Европейская экономическая комиссия**Административный комитет
Конвенции МДП 1975 года****Шестидесятая сессия**

Пересмотр Конвенции:**Предложения по поправкам к Конвенции:****Транспортные средства со скользящими полами****Предложения по поправкам к Конвенции:
транспортные средства со скользящими полами****Записка секретариата**

Предложения по поправкам для принятия Административным комитетом Конвенции МДП

Приложение 7, часть I, рисунок 9

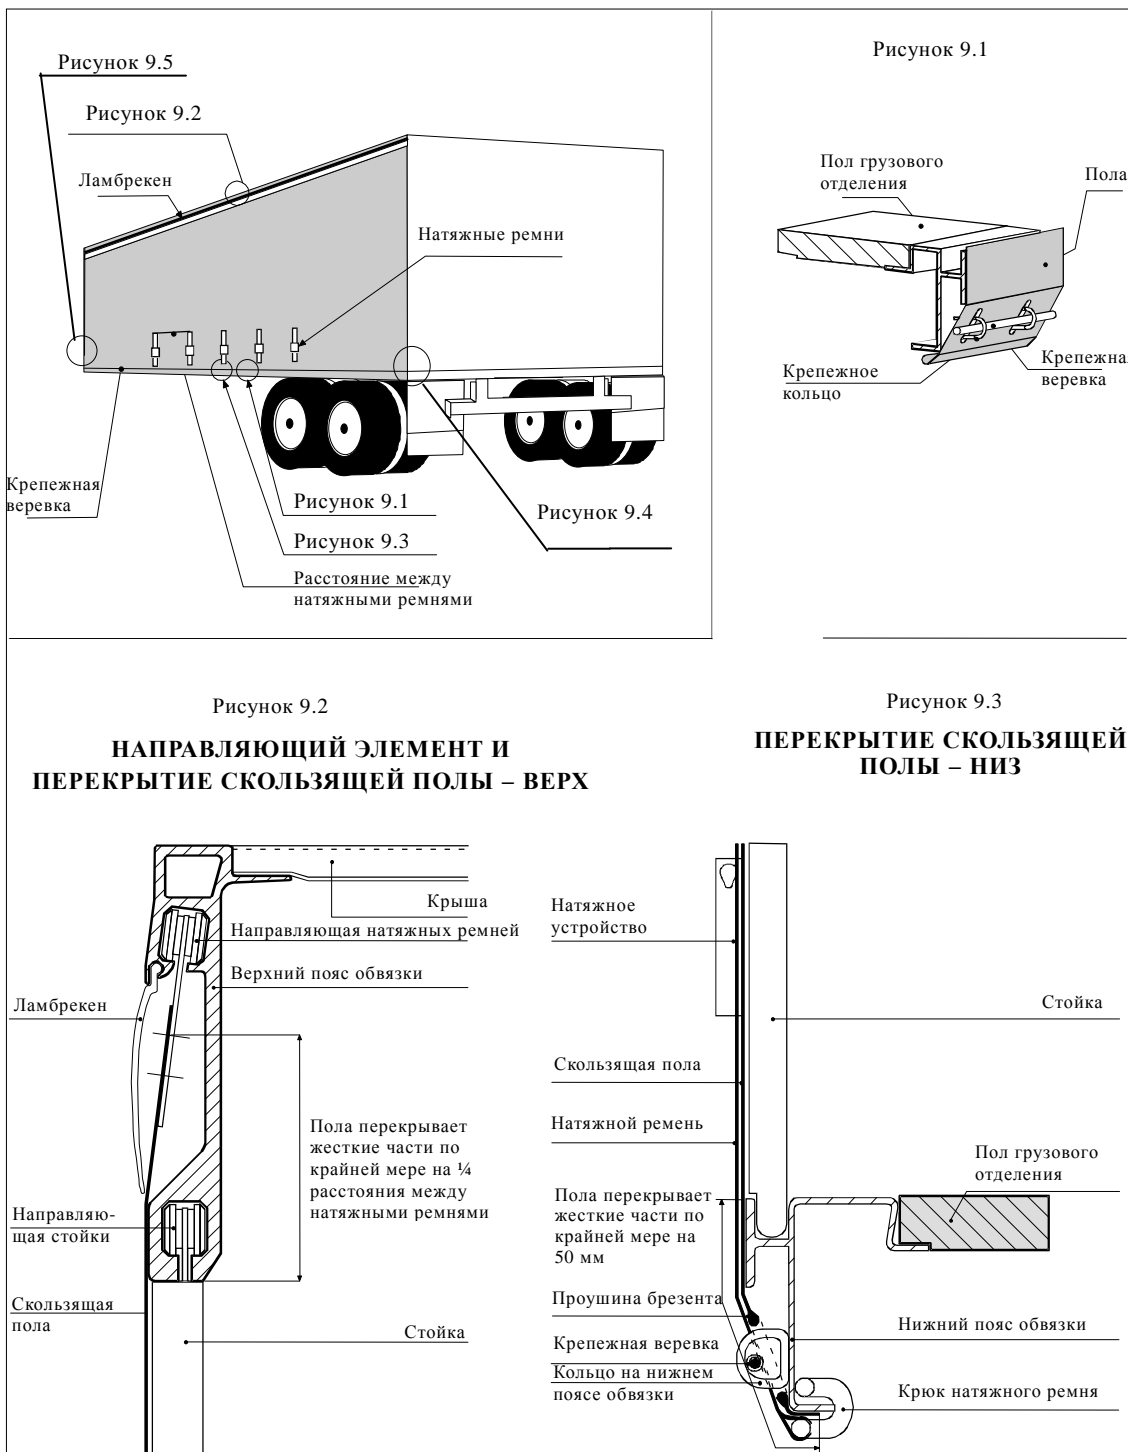
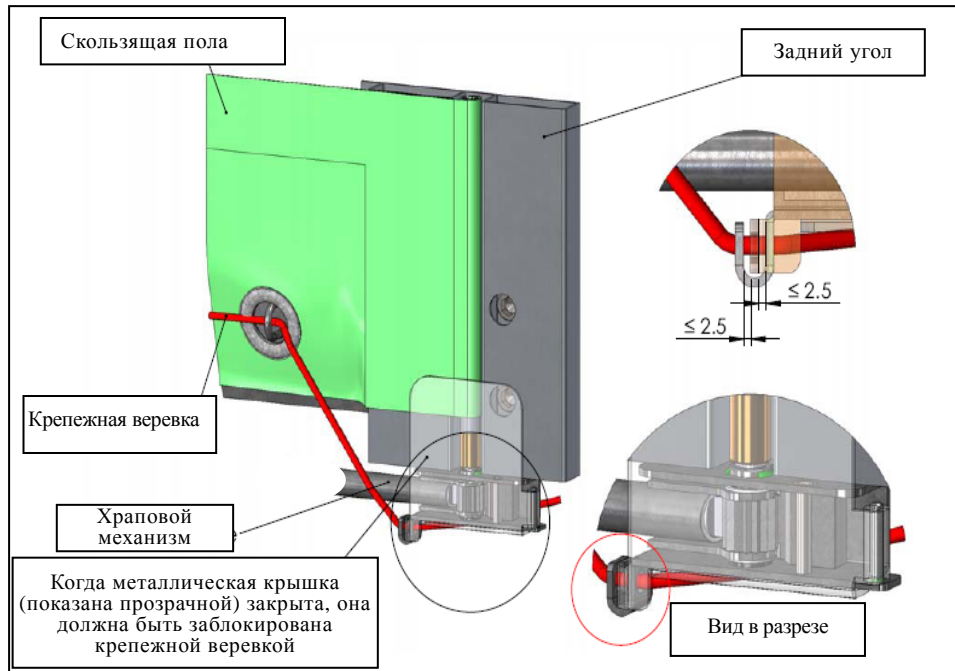
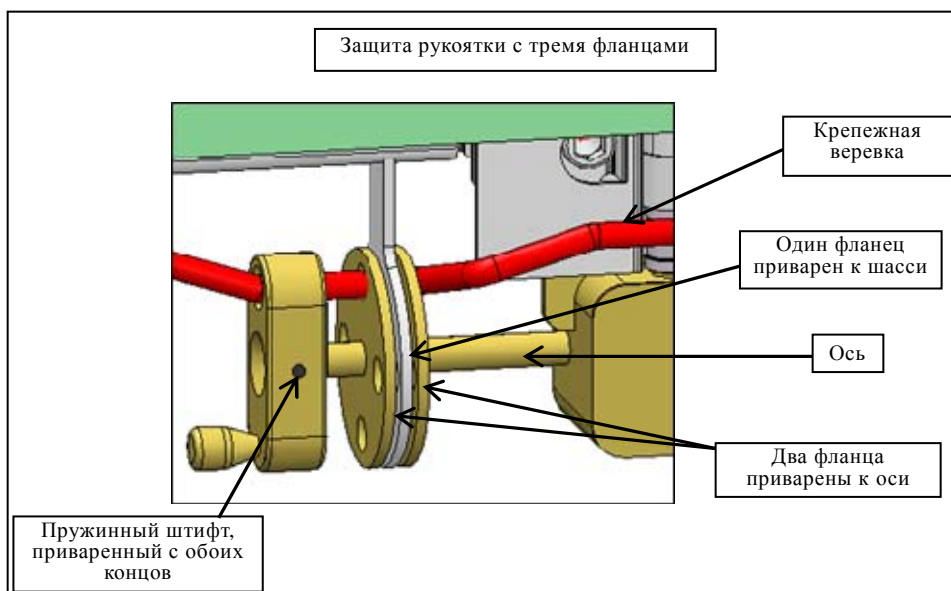
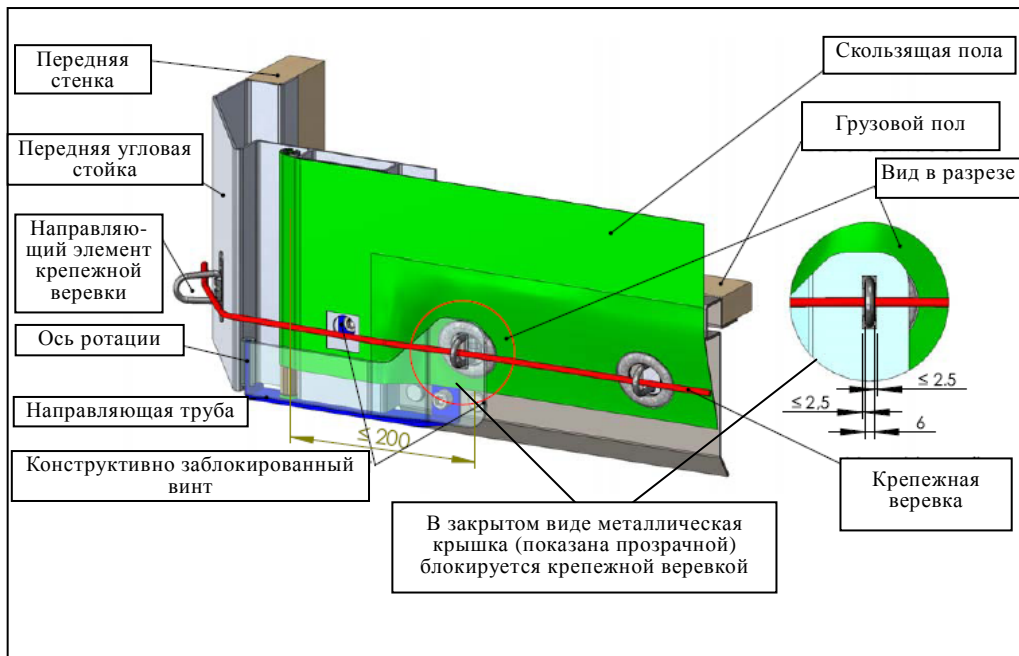
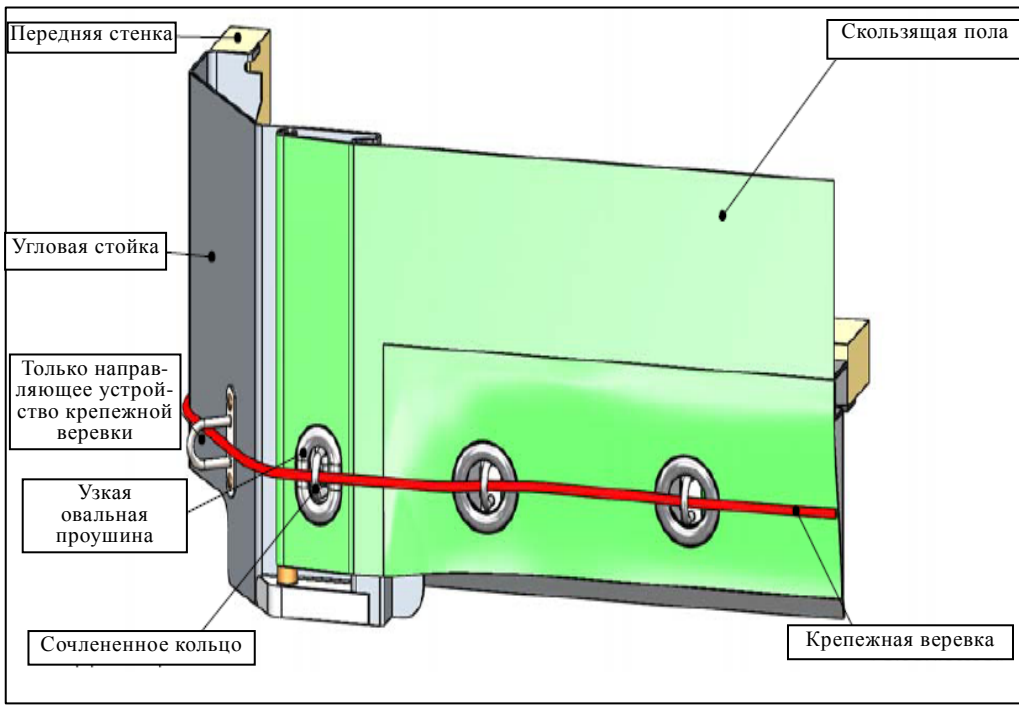
"iii) Направляющий элемент скользящей полы, устройства натяжения скользящей полы и другие подвижные части должны соединяться таким образом, чтобы закрытые и опечатанные таможенными пломбами двери и другие подвижные части нельзя было открыть или закрыть снаружи без оставления видимых следов. Направляющий элемент скользящей полы, устройства натяжения скользящей полы и другие подвижные части должны соединяться таким образом, чтобы после запираания запорных устройств исключалась возможность доступа в контейнер без оставления видимых следов. Пример подобной системы конструкции изображен на рис. 9, прилагаемом к настоящим Правилам".

Нынешний рисунок 9 заменить следующим рисунком:

Для натяжения скользящих полов в горизонтальном направлении используется храповой механизм (обычно в задней части контейнера). На рисунке показаны два примера – а) и б) – возможных способов блокировки храповика или храпового механизма.

Для крепления скользящей пола с другой стороны (обычно спереди транспортного средства) могут использоваться следующие системы [a) или b)].

Приложение 7, часть I, рисунок 10

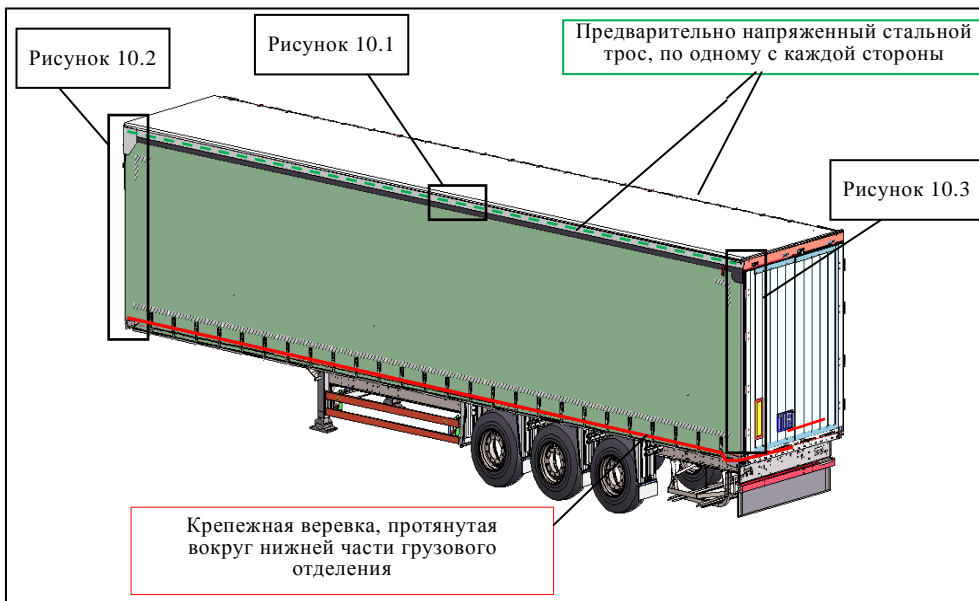
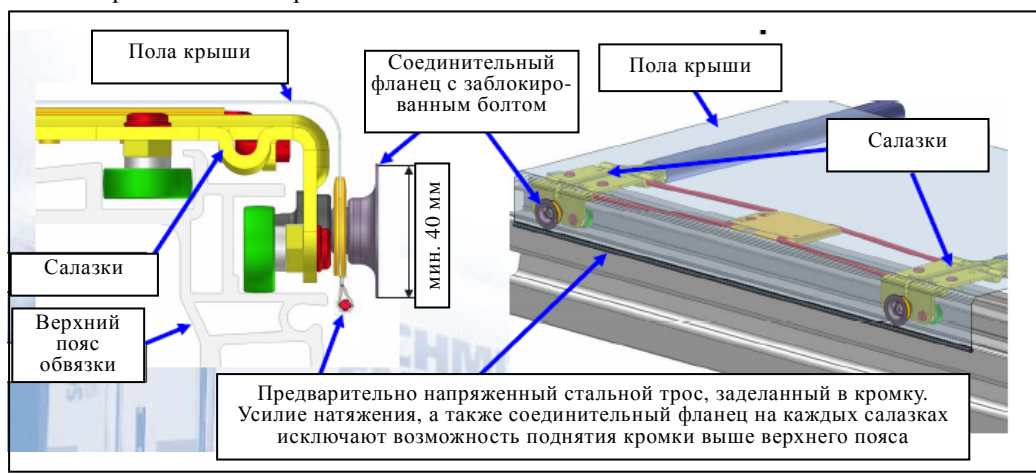
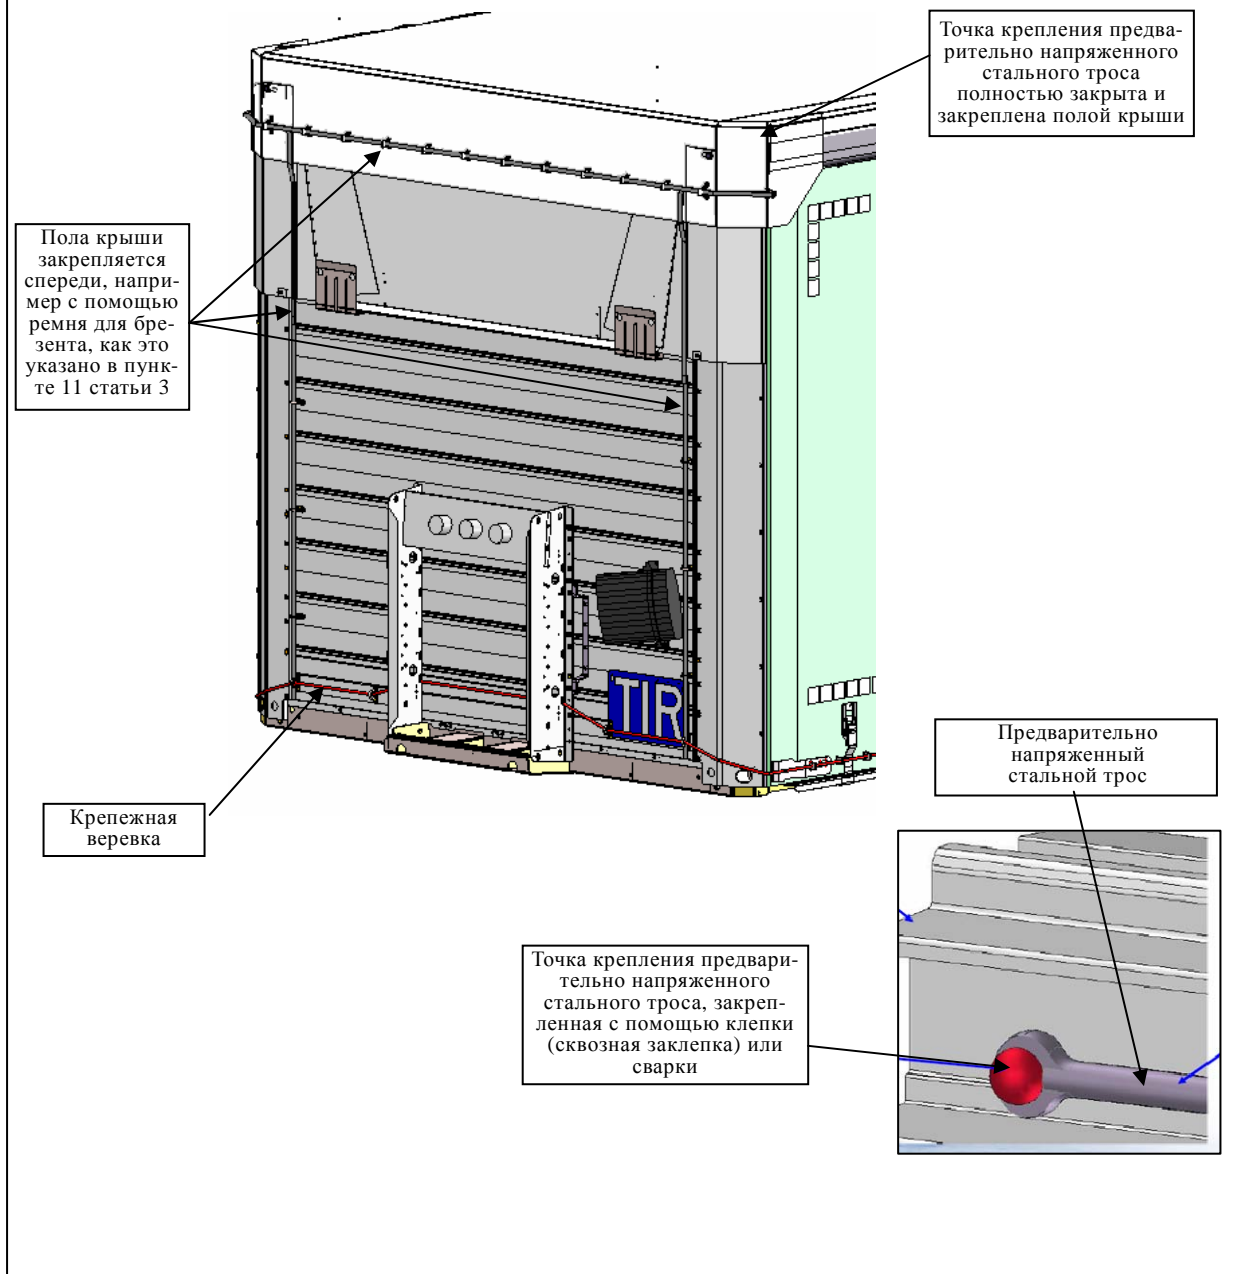
Пример подобной системы конструкции показан на рис. 10, прилагаемом к настоящим Правилам".

После рисунка 9 вставить

Два предварительно напряженных стальных троса, заделанных в кромке, крепятся с обеих сторон контейнера. Этот предварительно напряженный стальной трос крепится спереди (см. рис. 10.2) и сзади (см. рис. 10.3) кузова. Усилие натяжения, а также соединительный фланец на каждом салазке исключают возможность поднятия кромки с заделанным предварительно напряженным стальным тросом выше верхнего пояса.

Пола крыши перекрывает жесткую часть крыши спереди контейнера, с тем чтобы полу крыши нельзя было стянуть через верхний край верхнего пояса.

Сзади крыша оборудуется таким особым устройством, как дефлектор, исключающий доступ в грузовое отделение без оставления видимых следов, когда двери закрыты и опечатаны.
